Datum:	16-04-2018
An:	Kaufmännische Leiter / Werkstattleiter / LPG-Techniker
Betreff:	Neue Kabelbaum-Hauptstecker
Artikel-Nr.:	Alle Kabelbäume
System:	-

Mit diesem Info-bulletin möchten wir Sie darüber informieren, dass sich in Kürze der Kabelbaum-Hauptstecker ändern wird.

Contact JPT (big contact/pin)	Contact MQS (small contact/pin)

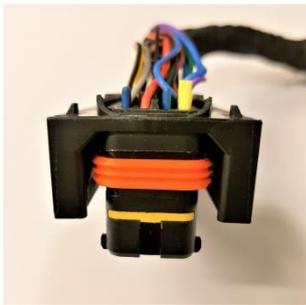
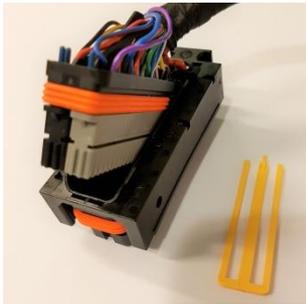
- Anderer Hersteller; Der neue Hersteller ist "Tyco"
- Andere Konstruktion; Sehen Sie sich bitte die Abweichungen in den u.s. Bildern und Informationen an.
- Die Stecker / Pins sind anders; Achten Sie darauf, wenn Sie zusätzliche Module/Kabel zum neuen Stecker/Kabelbaum hinzufügen.

HINWEIS 2: Während der Übergangszeit liegen den Kabel-Modulen beide Stecker / PINs bei, so dass sie sowohl für Bosch- als auch Tyco-Stecker verwendet werden können.

Bosch (Alter Hersteller)		Tyco (Neuer Hersteller)

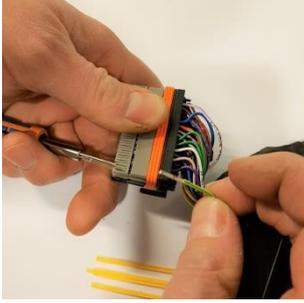
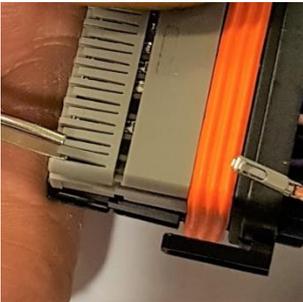
HINWEIS 1: Der neue Stecker ist an der Steckerabdeckung zu erkennen (es ist kein Bosch-Logo auf der Seite der Kappe) und die Verriegelung ist gelb anstatt rosa.
